屋外パワーコンディショナ 4.0kW(TPV-H4J-M2)

取扱説明書 補足説明

本書は、屋外パワーコンディショナ 4.0kW(TPV-H4J-M2) 取扱説明書(PVJ-0573 2014年4月 初版)の補足説明です。変更内容については、本書で読み替えて使用してください。

■変更箇所<P26 ページ>

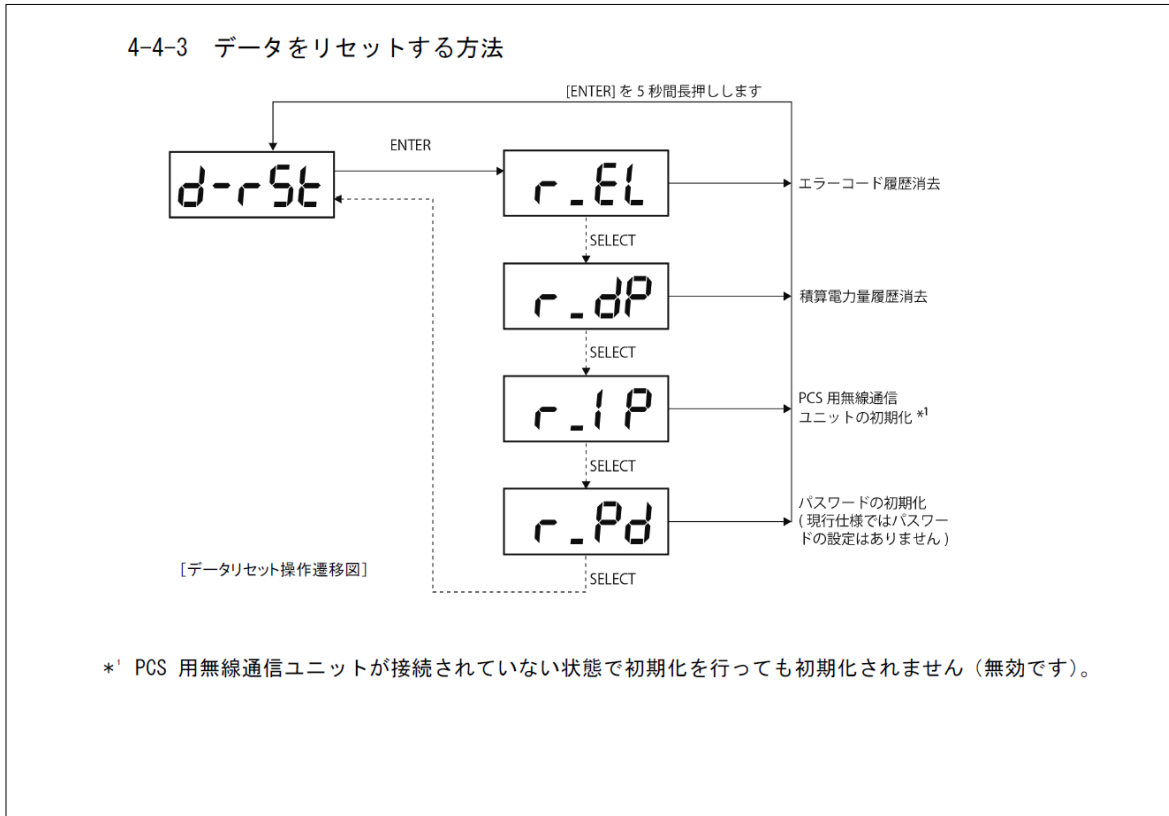
故障かな?と思ったら、こちらをご使用下さい。

パワーコンディショナや商用系統の状態をエラーコード（GE、GF、SE、SFと数字の組み合わせ）で表示します。

表示部のエラーコードを確認のうえ、下記の処置に従ってください。

「運転切替えスイッチ」を一度「停止」にしてください。その後商用電力が復帰していれば「連系」に、引続き自立運転を行うには「自立」にしてください。
その他のエラーコードが表示した場合 $GE□□$ $GF□□$ $SE□□$ $SF□□$ $ω□□$ (※ $□□$ には 05~74 までの数字が表示)	
正常に戻れば1分後に自動的に運転を再開します。エラーが解消されない場合、お買い上げの販売店にご連絡ください。
